改善箇所説明図

改善の内容

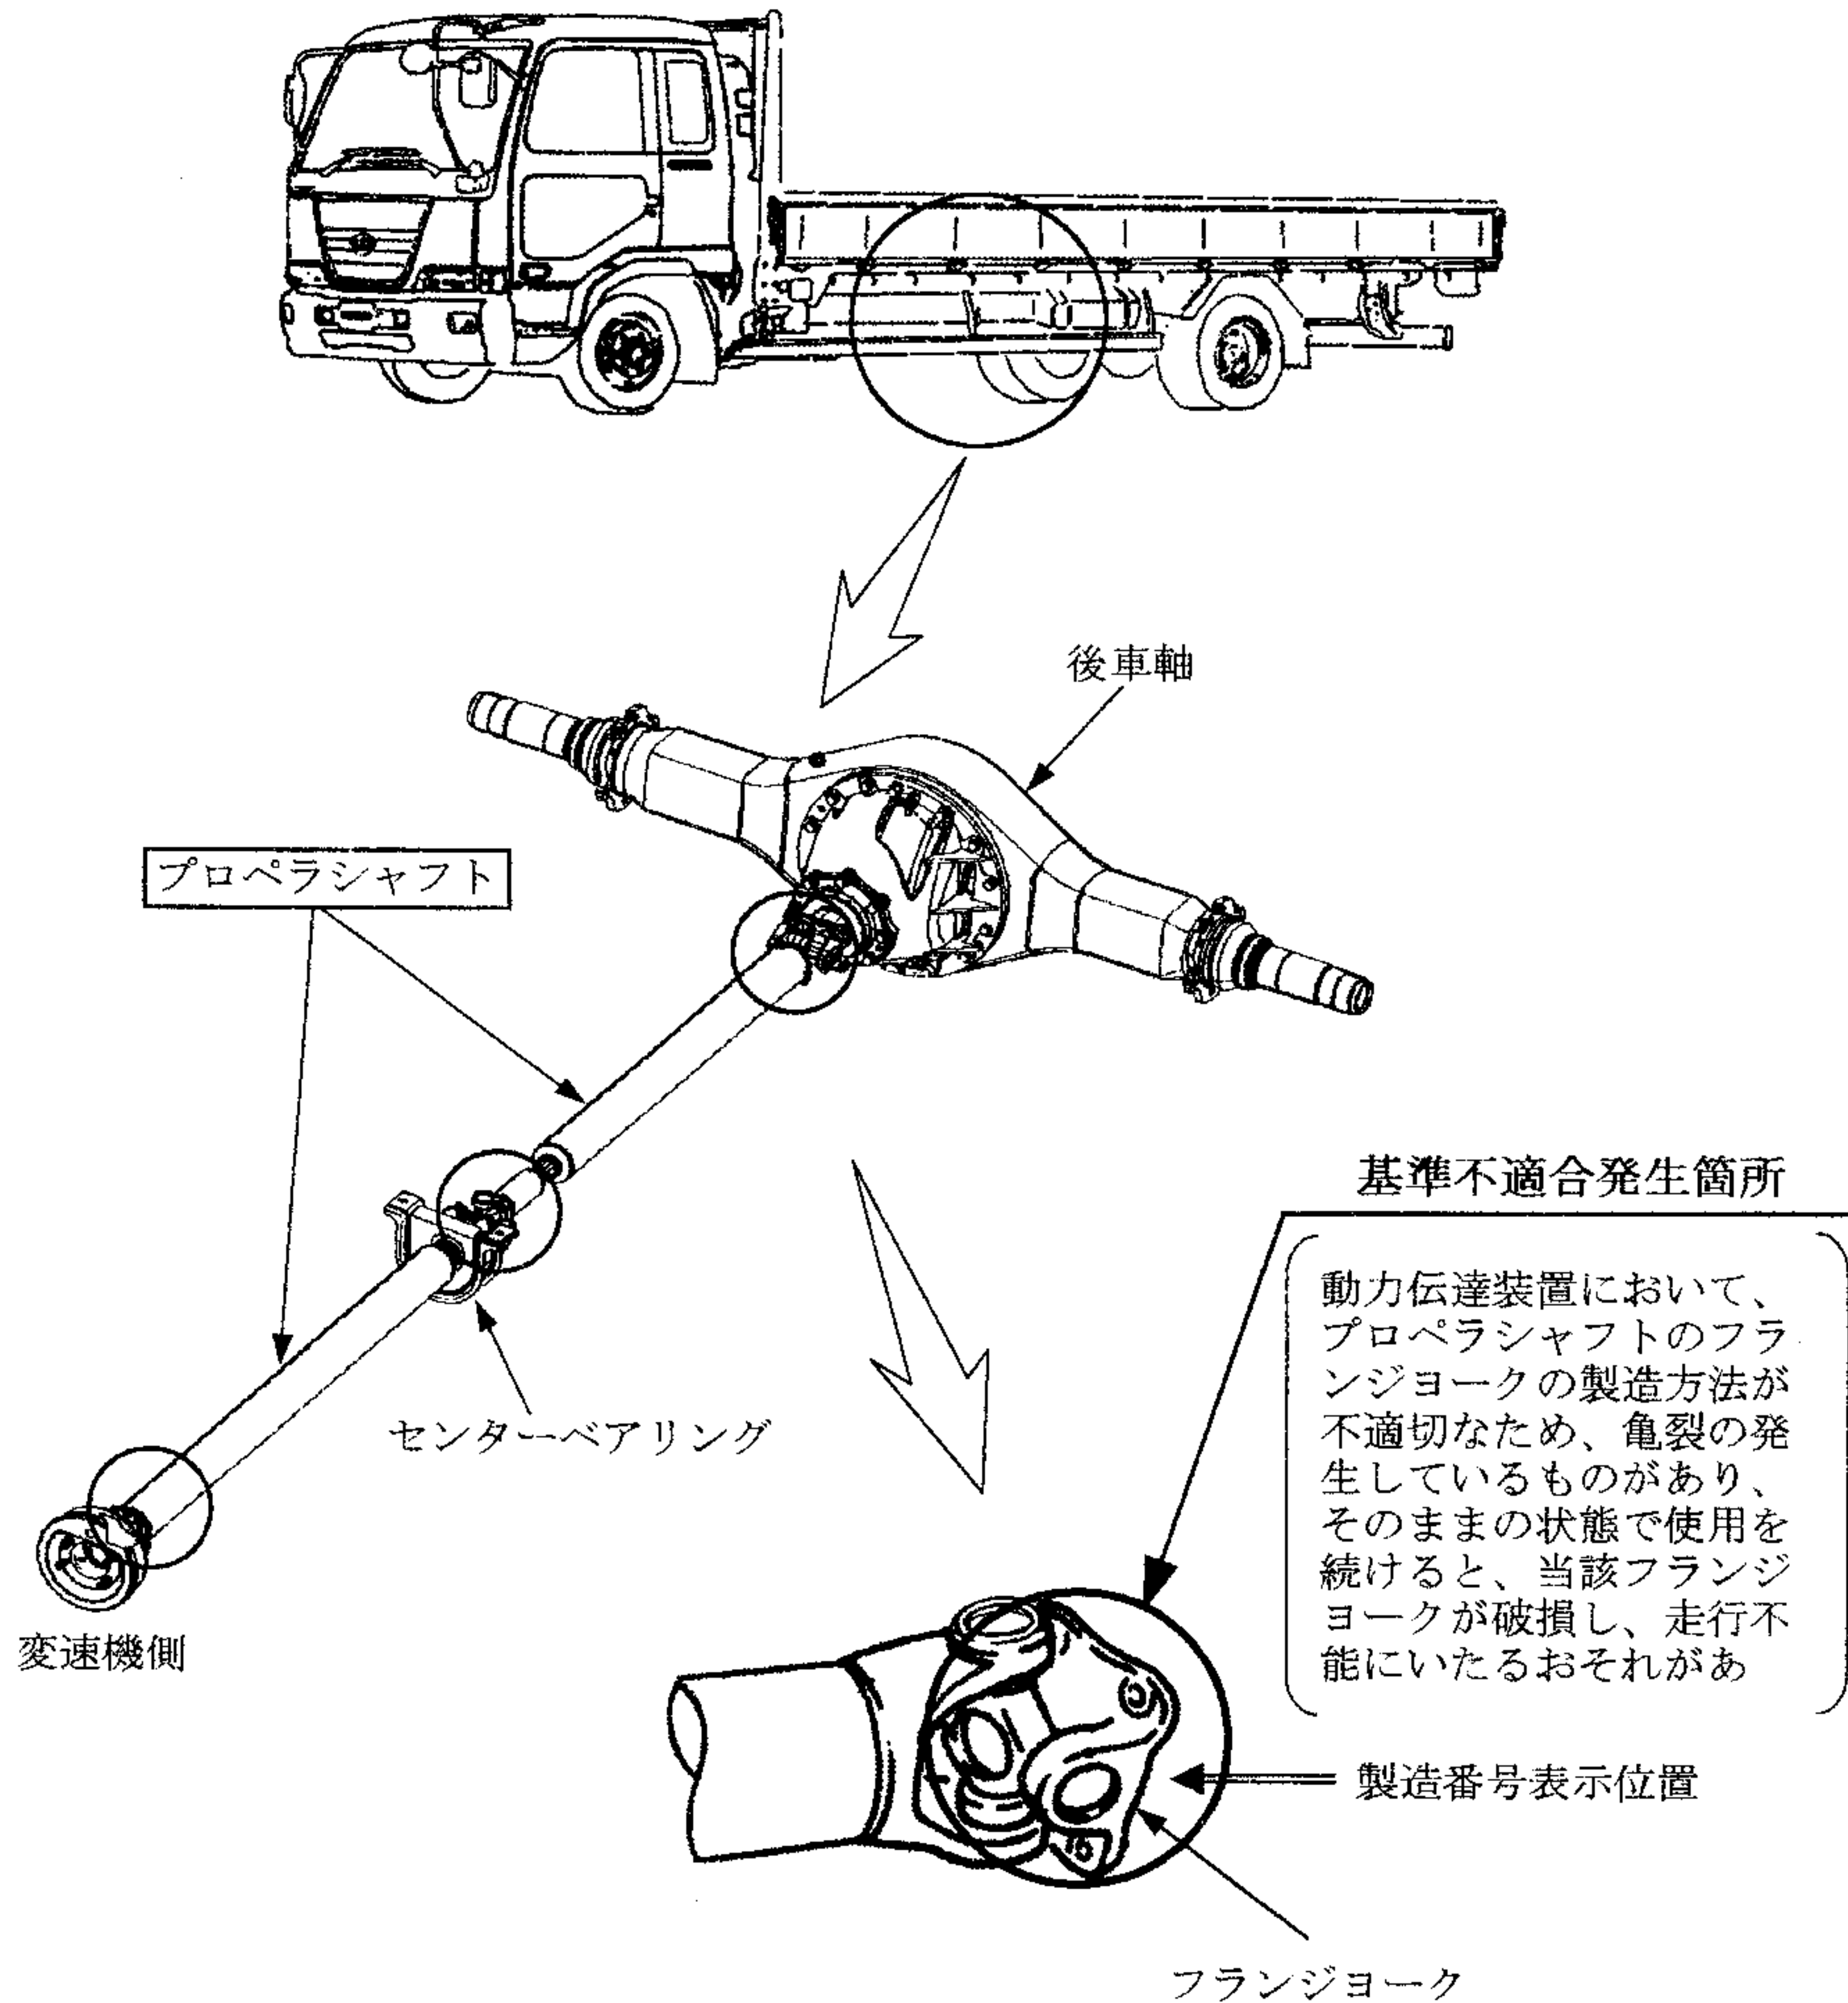
全車両、当該フランジヨークの製造番号を点検し、該当するものはプロペラシャフトを良品と交換する。

注： 内は交換部品を示す。

対象製造番号：MN 12、MN 22

2728、2731、2802

識別：フランジヨーク部に、白色ペイントを塗布する。
